监理工程师通知单

工程名称：浙江吉润春晓汽车部件有限公司 8.6MW 分布式光伏发电项目

编号：JRCX-T-20161211

主题：组件安装施工进度与质量事宜

附件：照片

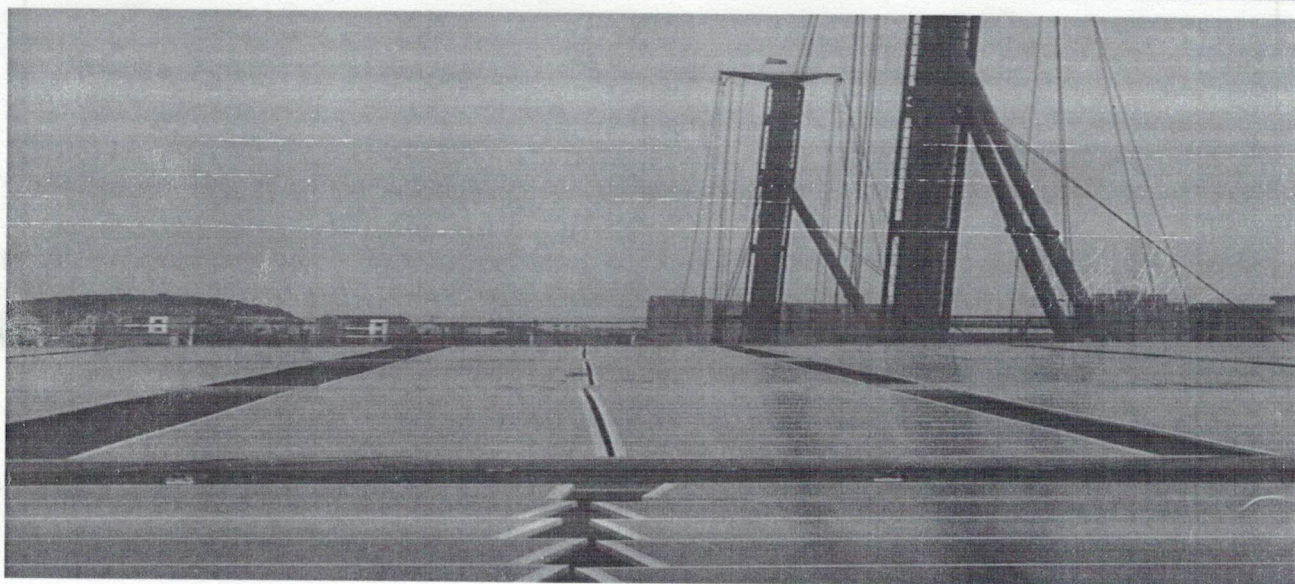
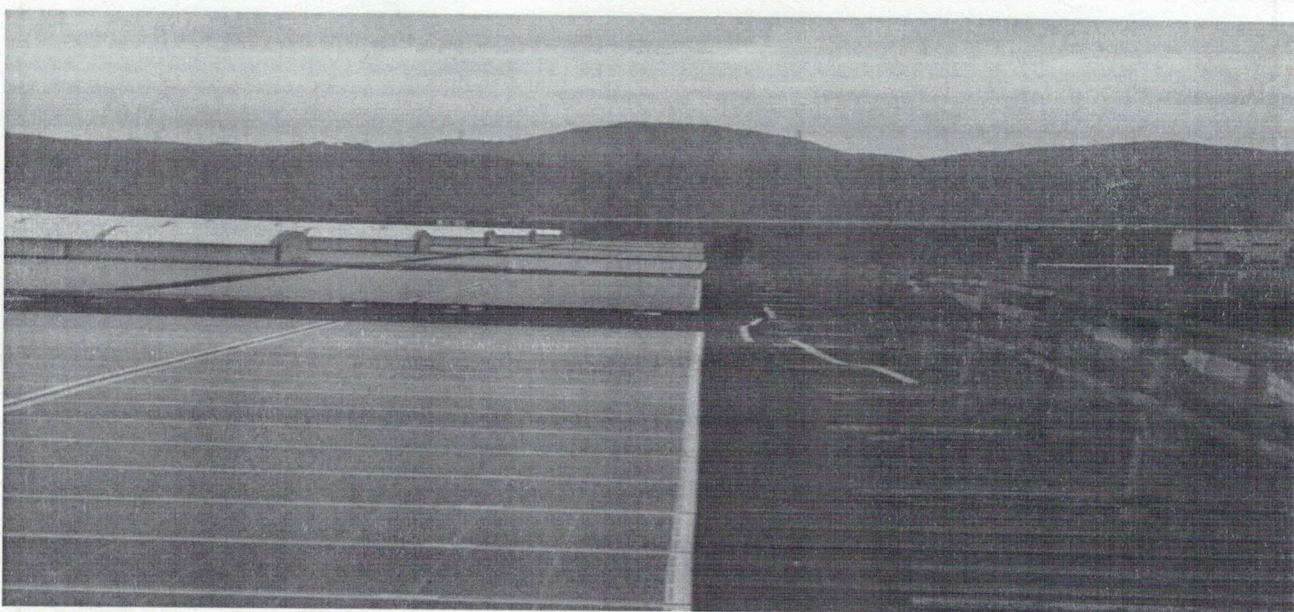
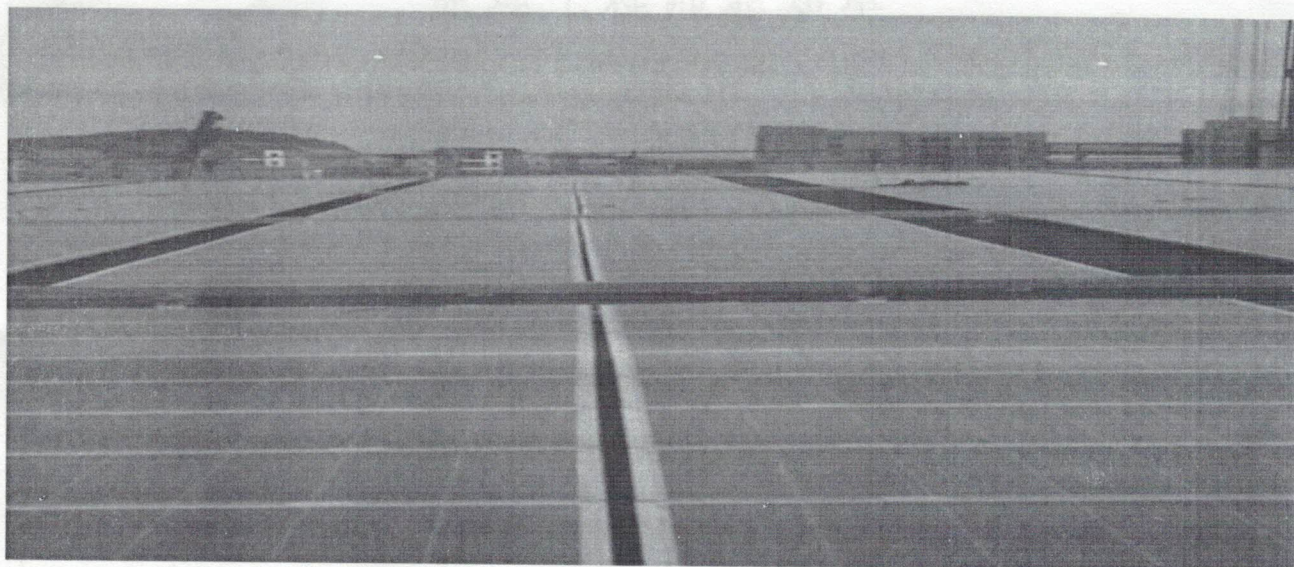
内容：监理人员在巡查中发现，你部施工焊装车间屋面区域，局部光伏组件安装不整齐，未做到横平竖直，同方阵内组件间距不一致，此问题我部人员曾多次在现场提出，至今仍未整改到位，现要求你部立即组织相关人员进行整改，并于整改完成后通知我部人员进行检查。
